そ の 他

1. 水温計

図3-4 水温計 新型 T1523

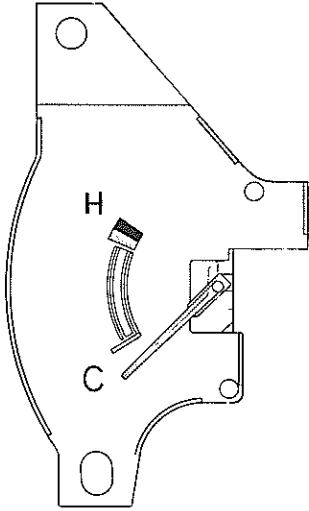
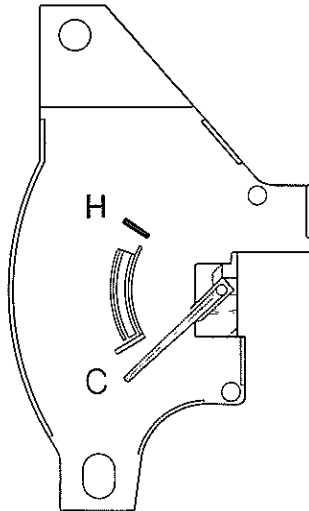
サーモスタットの变更にともない高温域を広げイエローゾーンを廃止しました。
